**Avis de la Mission Régionale  
d'Autorité environnementale  
de Provence-Alpes-Côte d'Azur  
sur le projet d'aménagement d'un quartier  
résidentiel au lieu-dit Grima sur la commune de  
Beausoleil (06)**

N° saisine 2020-2650

n° MRAe – 2020APPACA38

Figure 1 - Plan de situation du secteur de projet Grima entouré en pointillés rouges - Source étude d'impact

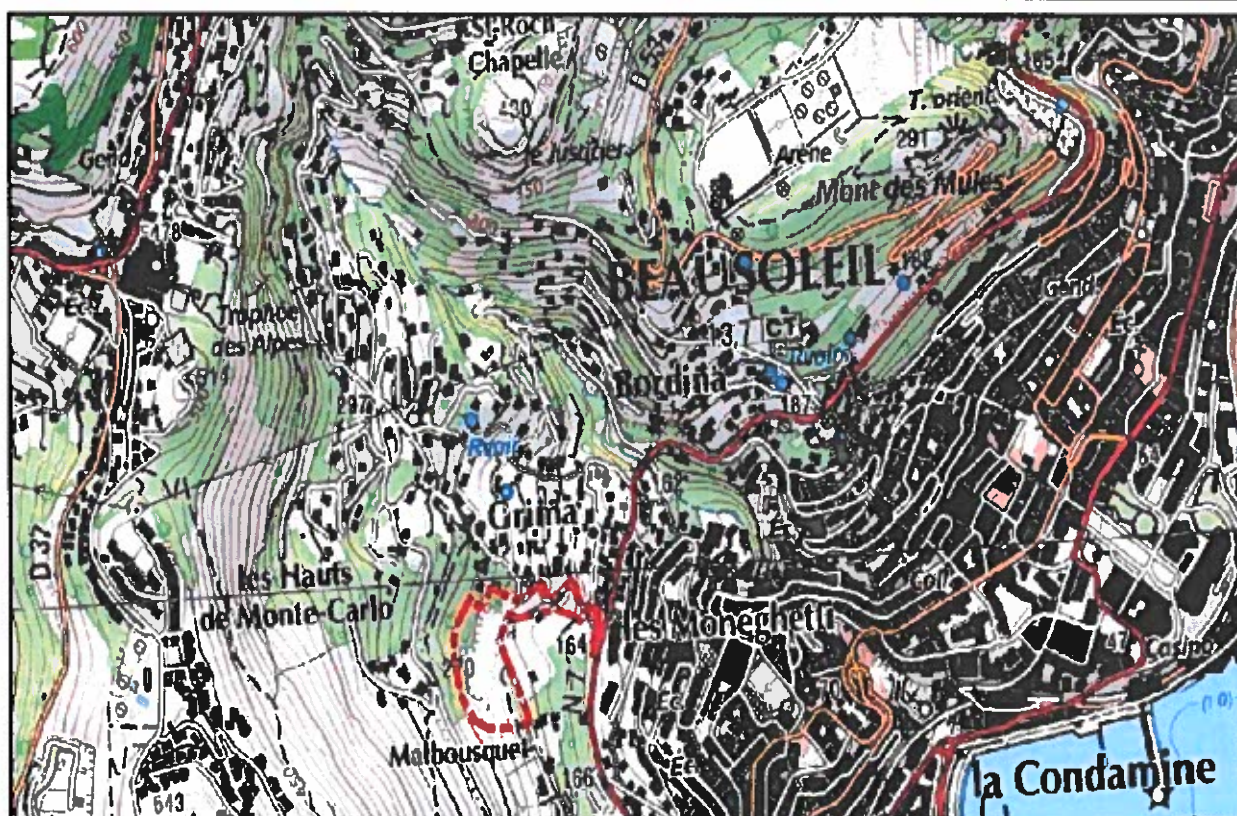
ha). Ces éléments annexes bien que fortement liés fonctionnellement au projet résidentiel sont peu décrits et peu étudiés dans le dossier. Le code de l'environnement (article L 122-1) définit la notion de projet : « *Lorsqu'un projet est constitué de plusieurs travaux, installations, ouvrages ou autres interventions dans le milieu naturel ou le paysage, il doit être appréhendé dans son ensemble, y compris en cas de fractionnement dans le temps et dans l'espace et en cas de multiplicité de maîtres d'ouvrage, afin que ses incidences sur l'environnement soient évaluées dans leur globalité* ». Au cas d'espèce, il apparaît clairement que la route d'accès aux nouvelles constructions constitue un élément du projet ; dès lors, le dossier n'apparaît pas complet.

Le projet nécessite un défrichement sur une surface totale de 2,4598 ha pour le secteur résidentiel et la voirie d'accès, dont 0,9457 ha pour le seul périmètre immobilier de 1,55 ha. Le périmètre de projet global est pris en compte partiellement pour l'état initial de la biodiversité, mais pas du tout pour le paysage

**La MRAe recommande de compléter le dossier en intégrant au périmètre du projet la route d'accès et d'analyser les impacts du projet d'ensemble.**
